# 泊発電所3号炉

## 基準津波に関するコメント回答（資料1）

令和6年1月9日  
北海道電力株式会社

### 影響確認波源：「組合せ評価の最大ケース」（茶津入構トンネル及びアクセスルートトンネル）※2

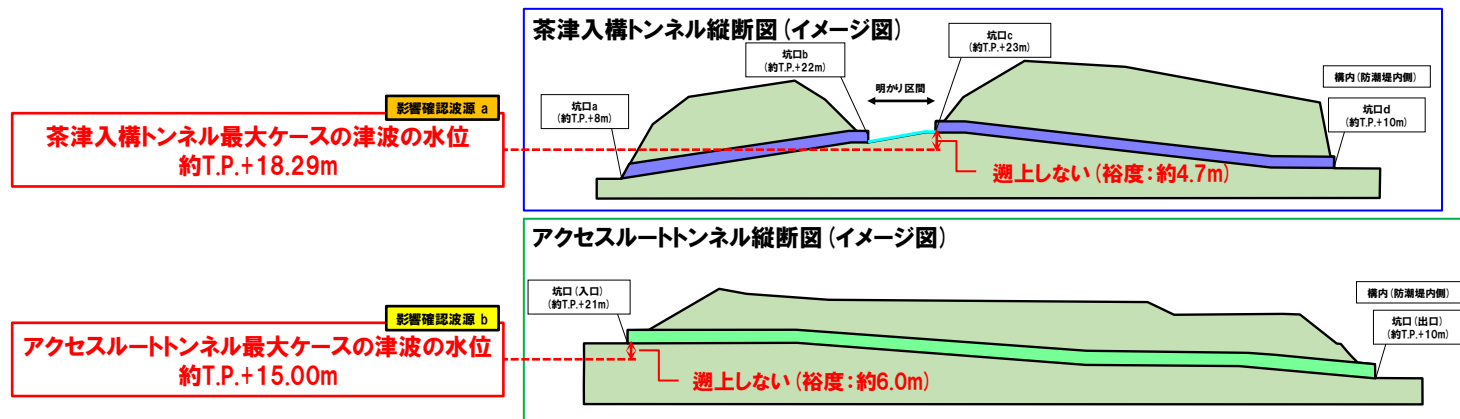
指摘時期	No	指摘事項	説明時期
令和4年7月28日 審査会合※ ※防潮堤の設計方針 に関する審査会合。	30	茶津入構トンネルの入口、明かり区間の出入口、アクセスルートトンネルの入口等の評価点について、日本海東縁部に想定される地震に伴う津波と陸上地すべり(川白)による津波との組合せを考慮した基準津波の波源の選定を説明すること。	今回説明
令和4年9月16日 審査会合	31	以下の事項についての十分な説明を行ったうえで、泊発電所の特徴を踏まえた組合せ評価の妥当性及び敷地に対して大きな影響を及ぼす波源の選定の妥当性を示すこと。 <ul style="list-style-type: none"> <li>➢ 地震に伴う津波と地震以外の要因に伴う津波のそれぞれの水位時刻歴波形を示し、津波の重なり方の状況等を説明すること。</li> <li>➢ 組合せ評価による評価結果の特徴(波源のパラメータによる傾向の違い、各地形モデルによる傾向の違い)を把握し、組合せ評価によって各評価項目(評価位置)で最大となる波源が地震に伴う津波の評価と異なる波源になることについて、分析・考察を行うこと。</li> </ul> 上記の検討については、いくつかの地形モデル・波源を分析した段階で、中間的に報告を行うこと。	令和4年10月28日 審査会合 及び 令和5年3月24日 審査会合
令和4年10月28日 審査会合	32	泊発電所の特徴を踏まえた組合せ評価の妥当性及び敷地に対して大きな影響を及ぼす波源の選定の妥当性について、今回実施した分析及び今後実施する分析の内容からどのように導き出すか、全体の論理構成を説明すること。 また、説明にあたっては、以下の分析・整理結果を反映すること。 <ul style="list-style-type: none"> <li>➢ 今回の分析は、まずは事業者の考えている範囲において、波源モデル、地形モデル、評価点の違いによる傾向・特徴について十分に整理すること。</li> <li>➢ 地すべり(川白)の津波については、第1波のピークのみではなく、第2波以降の後続波によって組合せが最大にならないかについても整理すること。</li> </ul>	令和5年3月24日 審査会合

- 茶津入構トンネル明かり区間（約T.P.+23m）に対し、茶津入構トンネルの水位（約T.P.+18.29m※1）が低く、裕度がある（約4.7m）。
- アクセスルートトンネル坑口（約T.P.+21m）に対し、アクセスルートトンネルの水位（約T.P.+15.00m）が低く、裕度がある（約6.0m）。

## 水位下降側 (3/3) 「貯留堰を下回る時間」の最大ケースの妥当性確認

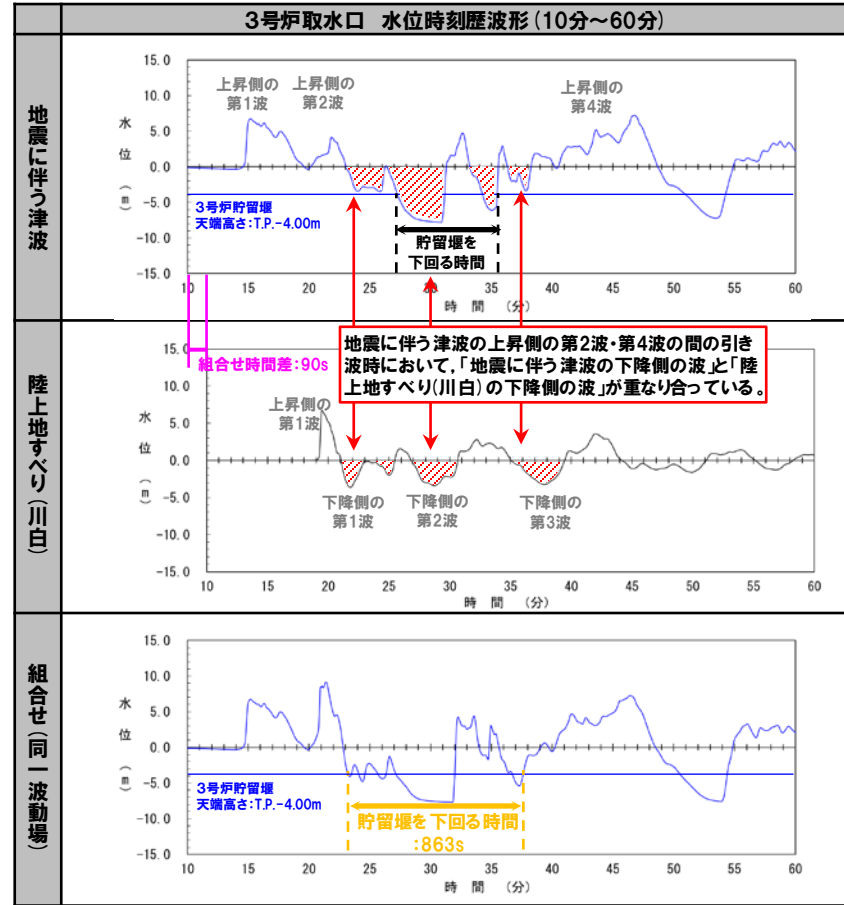
No	指摘事項
36	<b>組合せ評価</b> で考慮する波源選定の妥当性に係る説明については、本審査会合（令和5年12月8日）で事実確認を行った内容について、論理構成を明確にしてまとめ資料に十分に反映させた上で説明すること。

- 組合せ評価の対象波源は、泊発電所の波源の特徴を踏まえ、地震に伴う津波の「貯留堰を下回る時間」の最大ケース (検討対象波源①) に加え、地震に伴う津波の水位変動量大きい波源 (検討対象波源②) も検討対象とした。
- 組合せ評価後の「貯留堰を下回る時間」は、地震に伴う津波 (組合せ評価前) の評価値と比較し、長くなっている (右図参照)。
- 地震に伴う津波の上昇側の第2波・第4波の間の引き波時 (組合せ評価において水位時刻歴波形の着目する時間帯) において、「地震に伴う津波の下降側の波」と「陸上地すべり (川白) の下降側の波」が重なり合っている (右図参照)。

茶津入構トンネル縦断面図(イメージ図)

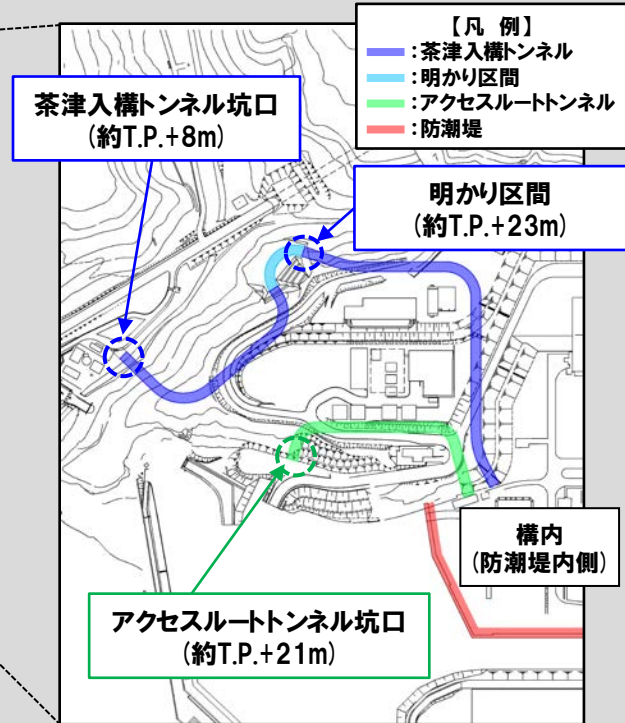
No	指摘事項
28	敷地外から敷地内へのアクセス道路については、計画内容によっては、当該道路が津波侵入経路となり基準津波策定における評価点の追加が必要になることも考えられるため、今後、アクセス道路の計画に基づき、津波評価への影響を説明すること。
30	茶津入構トンネルの入口、明かり区間の出入口、アクセスルートトンネルの入口等の評価点について、日本海東縁部に想定される地震に伴う津波と陸上地すべり(川白)による津波との組合せを考慮した基準津波の波源の選定を説明すること。

No	指摘事項	回答概要
28	敷地外から敷地内へのアクセス道路については、計画内容によっては、当該道路が津波侵入経路となり基準津波策定における評価点の追加が必要になることも考えられるため、今後、アクセス道路の計画に基づき、津波評価への影響を説明すること。	<ul style="list-style-type: none"> <li>○泊発電所の構内（防潮堤内側）へのアクセスのため、茶津入構トンネル及びアクセスルートトンネルを設置する計画である。</li> <li>○これらのトンネルの設置に伴い、津波の流入の可能性がある箇所は、以下の2箇所である。 <ul style="list-style-type: none"> <li>➢ 茶津入構トンネル明かり区間（標高約T.P.+23m）</li> <li>➢ アクセスルートトンネル坑口（標高約T.P.+21m）</li> </ul> </li> </ul>
30	茶津入構トンネルの入口、明かり区間の出入口、アクセスルートトンネルの入口等の評価点について、日本海東縁部に想定される地震に伴う津波と陸上地すべり（川白）による津波との組合せを考慮した基準津波の波源の選定を説明すること。	<ul style="list-style-type: none"> <li>○「茶津入構トンネル・アクセスルートトンネル」に対して、令和5年10月20日審査会合にて選定した「敷地に対して大きな影響を及ぼす波源」にて、トンネル坑口の標高と津波の水位を比較することで、津波が流入しないことを確認した。</li> <li>○上記の「敷地に対して大きな影響を及ぼす波源」は、必ずしも「茶津入構トンネル・アクセスルートトンネル」に対しても水位が高くなる波源であるとは限らないため、これらトンネル坑口において水位が高くなる波源（以降、「影響確認波源」と呼ぶ）を参考として選定し、トンネル坑口の標高と津波の水位を比較することで、津波が流入しないことを確認した。</li> <li>○「茶津入構トンネル・アクセスルートトンネル」については施設側の評価で津波水位を用いるため、「影響確認波源」を参考として示す。</li> <li>○なお、これら「影響確認波源」を用いて、防潮堤前面等の水位上昇量の評価を行い、令和5年10月20日審査会合にて選定した「敷地に対して大きな影響を及ぼす波源」による評価結果を上回ることはなく、波源の入れ替わりは生じず、これまでの津波評価への影響はない。</li> </ul>
